BZP.271.19.2017

WYJAŚNIENIA Nr 1 i ZMIANA Nr 1 treści SIWZ

Dotyczy – postępowania na udostępnienie i utrzymanie sieci hot-spotów GdańskWiFi wraz z usługami dodatkowymi

Załącznik dotyczący obszarów objętych działaniem Wi-Fi:

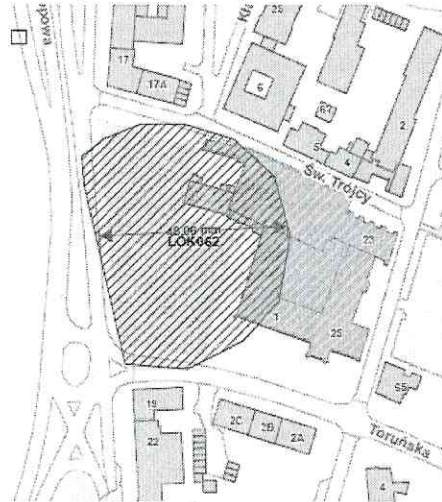
- b. Brak planów budynków w których ma być dostępna sieć WiFi. Takie jest oczekiwanie Zamawiającego
c. Na rysunku zaznaczony jest obszar pokrycia WiFi który jest wycinkiem koła.

Czy Zamawiający dopuszcza (ze względu na niemożliwość takiego ukształtowania sygnału antenowego aby granicą była linia prosta) że sygnał będzie pokrywał obszar, który jest pełnym kołem o promieniu wyznaczonym na tym rysunku:

Ad. c) We wskazanej lokalizacji LOK062 Zamawiający dopuszcza ukształtowanie pokrycia sygnałem na planie koła lub półkola obejmującego największy możliwy obszar terenu zielonego. Tolerancje dla natężenia sygnału i pokrycia obszaru sygnałem są podane w SIWZ pkt 1.4
